# 改善箇所説明図

エアバッグ制御コンピュータ

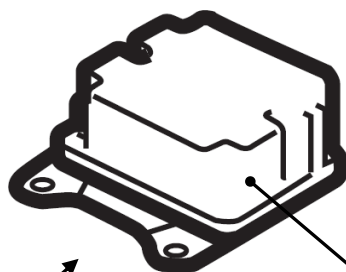
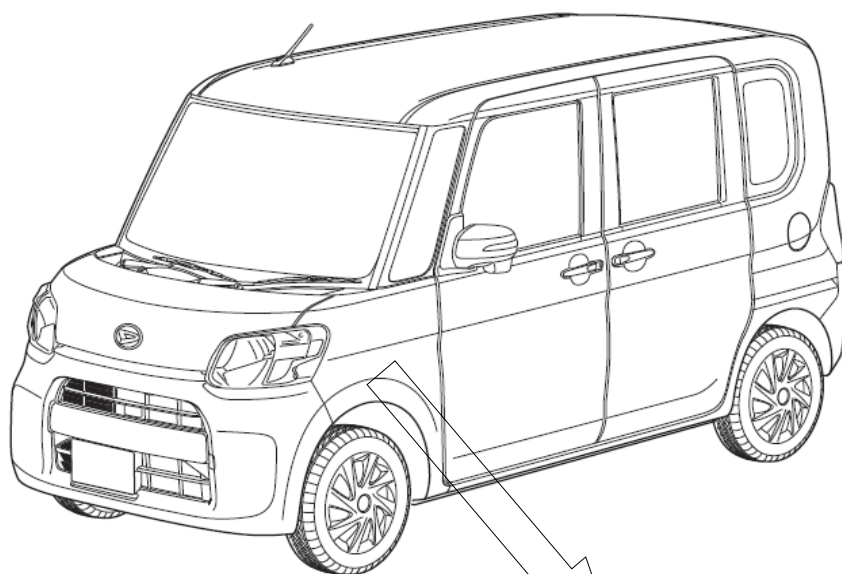
基準不適合発生箇所

エアバッグ制御コンピュータにおいて、加速度センサの製造が不適切なため、当該センサ内部の展開信号を出力する回路に亀裂が生じ、回路が断線されることがある。そのため、エアバッグ展開信号を誤って出力し、意図せずエアバッグが展開するおそれがある。

全車両、エアバッグ制御コンピュータの製造番号を確認し、該当する車両はエアバッグ制御コンピュータを良品と交換する。
